## カタログ訂正のお知らせ

『DeviceNet Safety セーフティ I/Oターミナル DST1シリーズ ユーザーズマニュアル』

『DeviceNet Safety DST1 Series Safety I/O Terminals OPERATION MANUAL』

8-4ページ 『用途別配線例』 8-2-2 両手押しボタンスイッチ入力

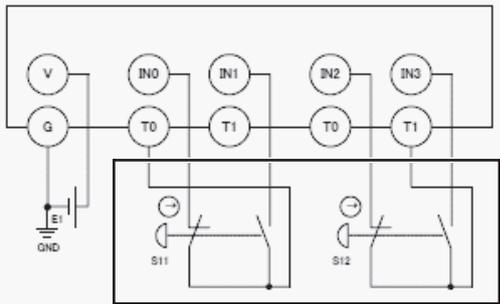
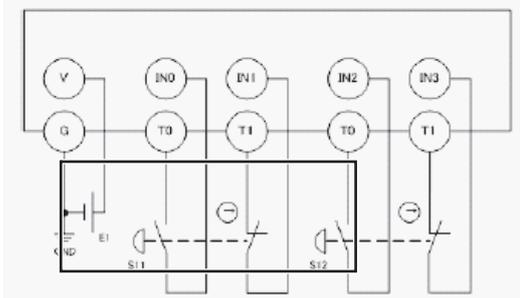
誤	➔	正
<p>【配線】</p>  <p>E1 : DC24V 電源 (形 S8□□) S11,S12 : 両手押しボタンスイッチ</p>		 <p>E1 : DC24V 電源 (形 S8□□) S11,S12 : 両手押しボタンスイッチ</p> <p>スイッチ接続時は、IN0/IN2にNO端子、 IN1/IN3にNC端子を接続します。</p>

次回増刷時に対応します。(Rev.Fより対応。英文マニュアルではRev.06より対応)
